2	02.03.2020	Gefälle geändert Dusche 1	Golinski
1	27.02.2020	Gefälleänderung Bodeneinläufe aktualisiert	Golinski
0	26.07.2019	Ausführungsbeginn	Golinski
Planst.	Datum	Änderung	Bearbeiter
Das Urheberrecht an dieser Zeichnung verbleibt bei Golinski architektur. Diese Zeichnung ist dem Empfänger zum persönlichen Gebrauch überlassen. Ohne unsere schriftliche Genehmigung darf diese nicht vervielfältigt werden, noch dritten Personen zugänglich gemacht werden.			
Projekt:			
Energetische Sanierung Sportzentrum			
Möllner Straße 59 21514 Büchen			
Bauherr:			
Gemeinde Büchen			
Amtsplatz 1, 21514 Büchen			
Plan:	Datum	03/02/20	
Gefälleplanung EG Dusche 4		Gezeichnet	Golinski
Planverfasser:		Geprüft	Golinski
Golinski architektur		Projektnummer	17-198
Petra Golinski		Plannummer	A 214 2
Am Sportplatz 3		Maßstab	1 : 20
23881 Breitenfelde			
Tel.: 04542-99 5 90-0			
Fax: 04542-99 5 90-25			
info@golinski-architektur.de

Erdgeschoss Umkleide 4 + 5 / Dusche 4 + 5

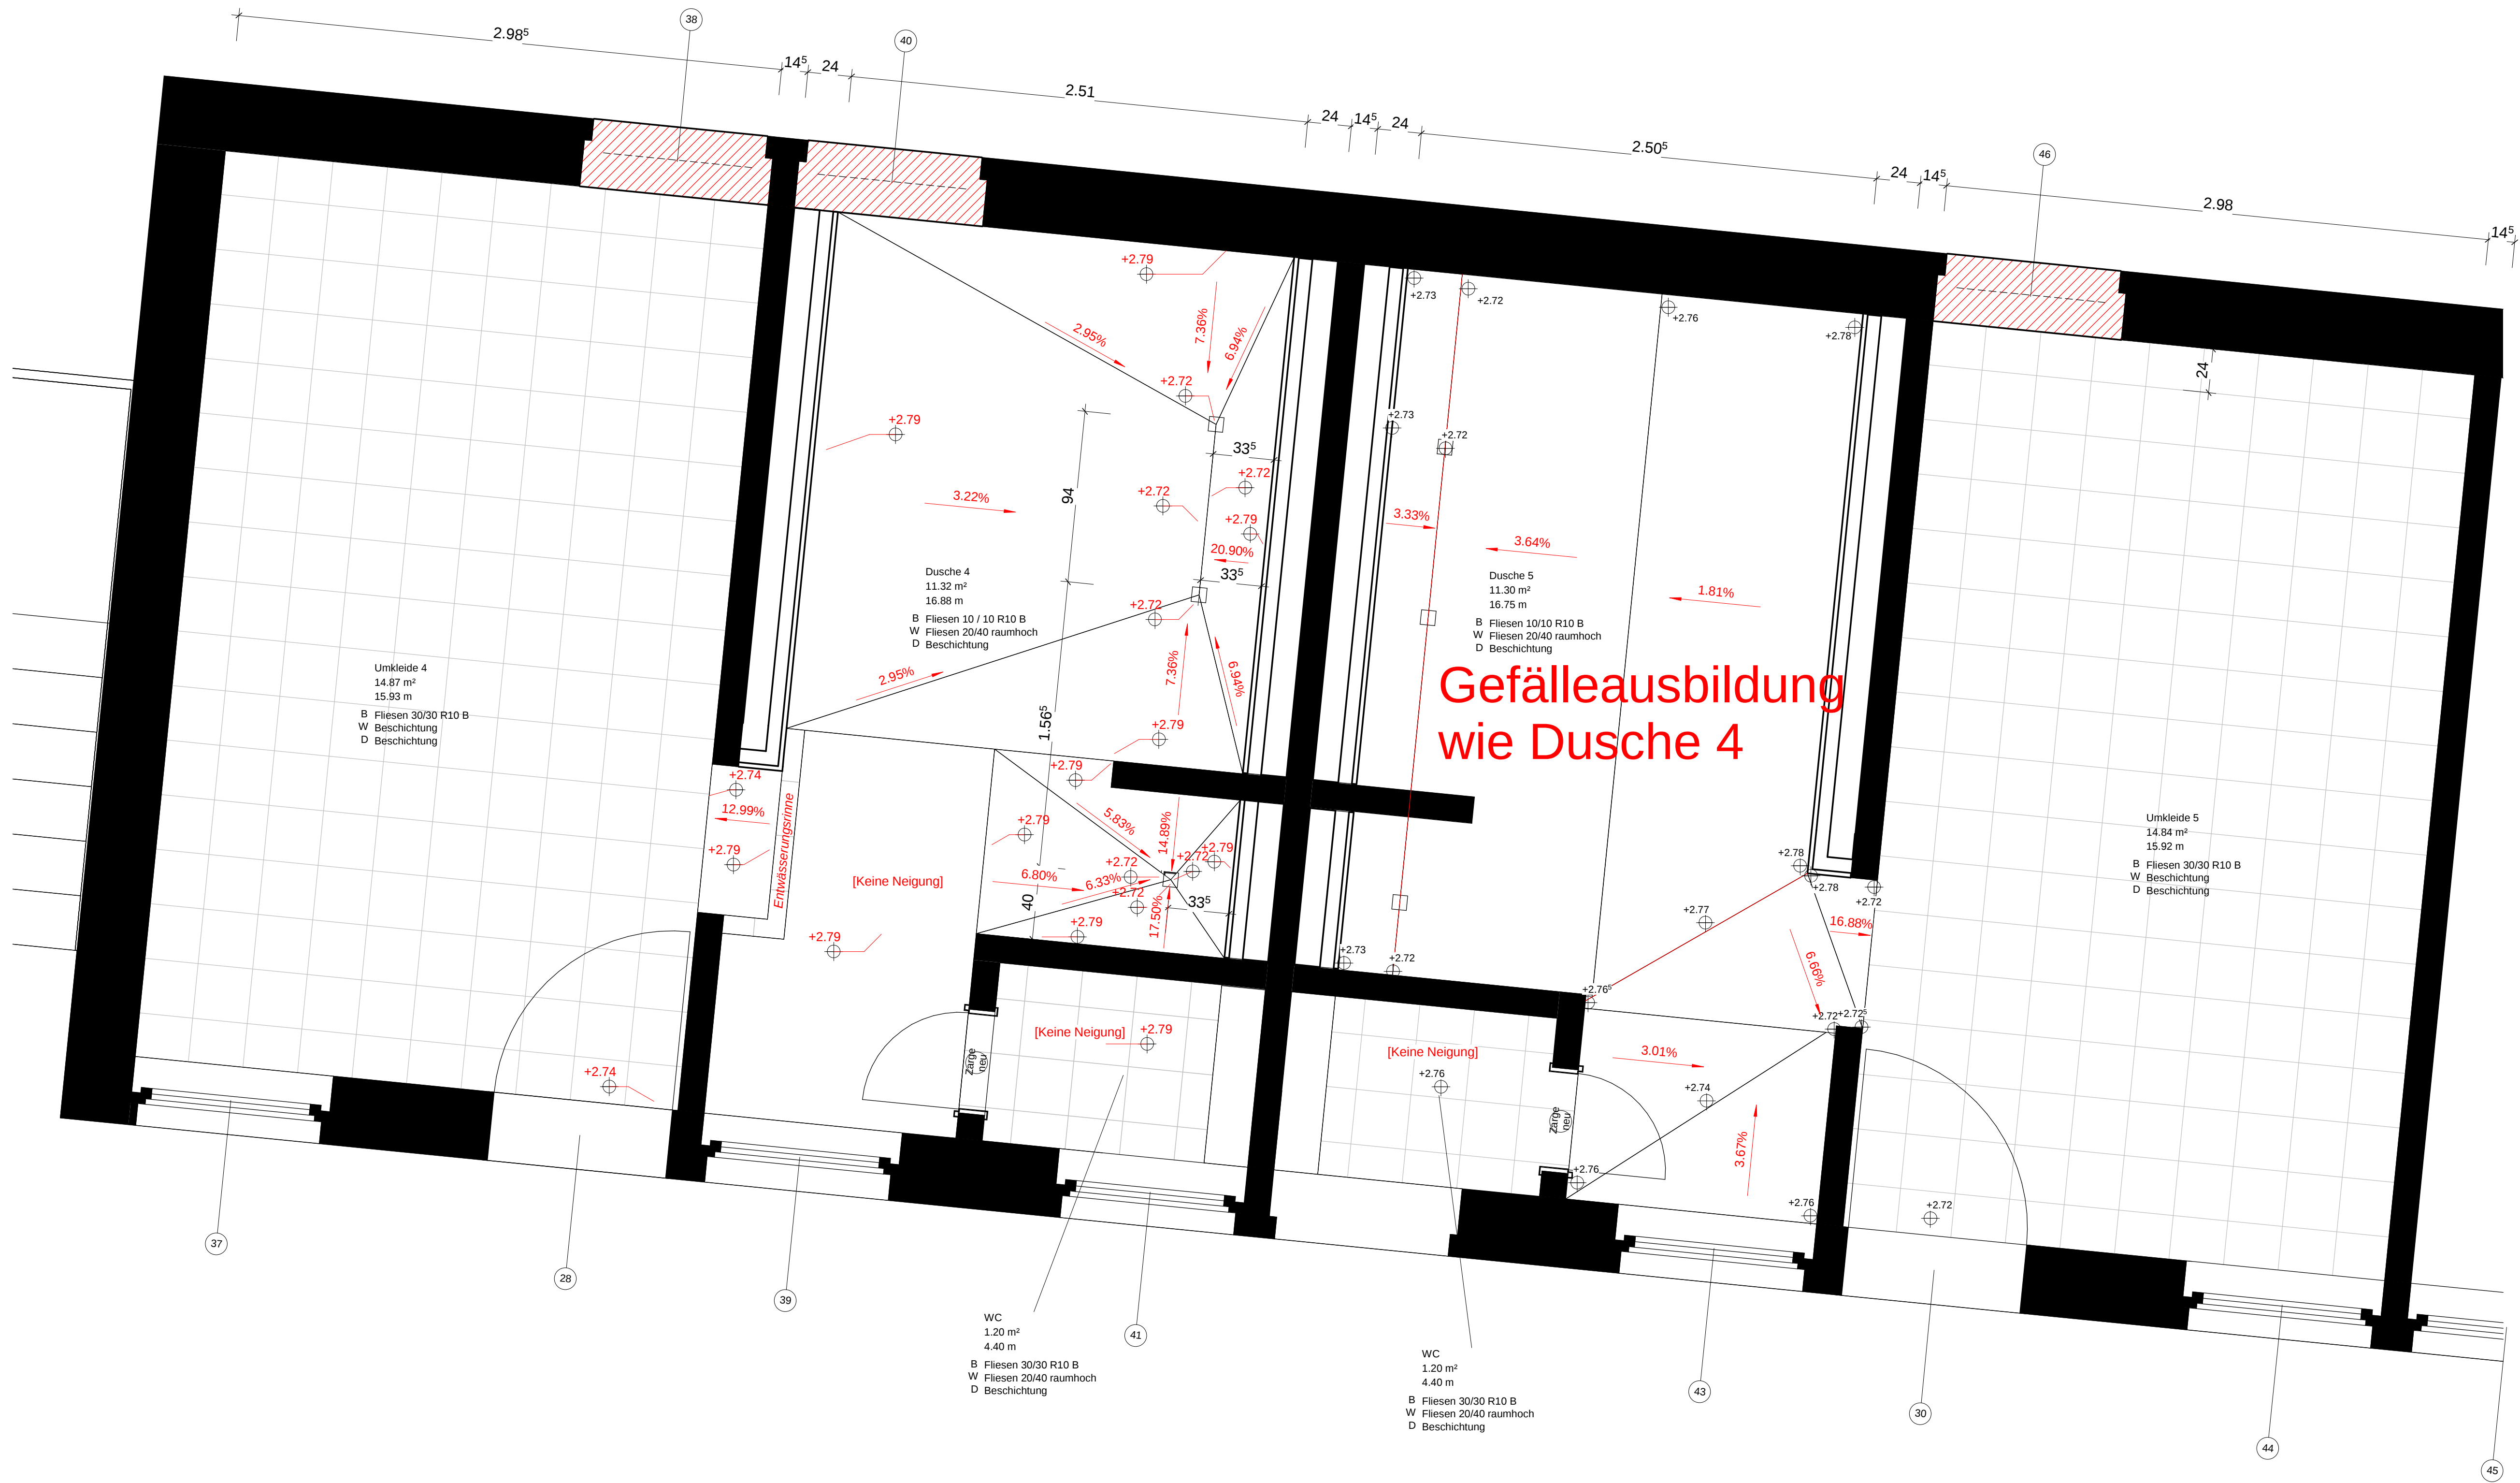
Gefälleausbildung
wie Dusche 4

Minimaler Fußbodenaufbau ab Sohlenabdichtung:

4,5 cm Estrichstärke am Einlauf
1,5 cm Fliese + Abdichtung

Höhenbezug:

Unterkante ALU-Türschwelle Zugang Umkleide = OK Fliesenbelag

Achtung:

Bei geringerer zu geringer Rohhöhendifferenz erhöht sich der Hochpunkt
Das Gefälle ist in jeder Dusche am Bau vor Ausführung zu prüfen!!!
